**Artikel:** Der Einsturz des Theaterdekorationsmagazins in Bern am 23. August

# Der Einsturz des Theaterdekorationsmagazins in Bern am 23. August 1905.

## "Gutachten über die Ursachen des Einsturzes des Theaterdekorationsmagazins in Bern am 23. August 1905.

Abb. 3. Gesamtansicht des eingestürzten Gebäudeteiles.

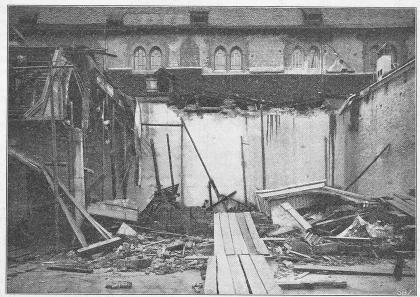
Einige der am Tage nach dem Einsturz, d. h. am 24. August 1905, gemachten photographischen Aufnahmen sind in den Abbildungen 3, 4 und 5 wiedergegeben. Aus denselben ist mit Bezugnahme auf Abbildung 7 (S. 117) folgendes zu erschen:

«Werden die Hauptträger des Daches über dem Kulissenraum von Osten nach Westen und ihrem Alter entsprechend mit I bis IV bezeichnet, so war Träger I mit dem östlich anliegenden zum Teil ganz frisch betonierten und noch eingeschalten Deckenfeld stehen geblieben (Abb. 3 u. 5). Träger II, III und IV lagen alle bedeutend gekrümmt, und zwar konvex

gegen Osten und gebrochen auf dem Boden. Dass die Decke zuerst nordwärts verschoben und sodann beim Stürzen nach Osten gezogen wurde, war offenbar und ist aus den Abbildungen ersichtlich. Abbildung 4 zeigt auch, wie fast alle Eisenstangen und Dachteile von der westichen Feuermauer weggerissen wurden, ohne dieselbe, und auch nicht die Mauer der französischen Kirche, beim Stürzen sonst zu beschädigen (Abb. 3).»
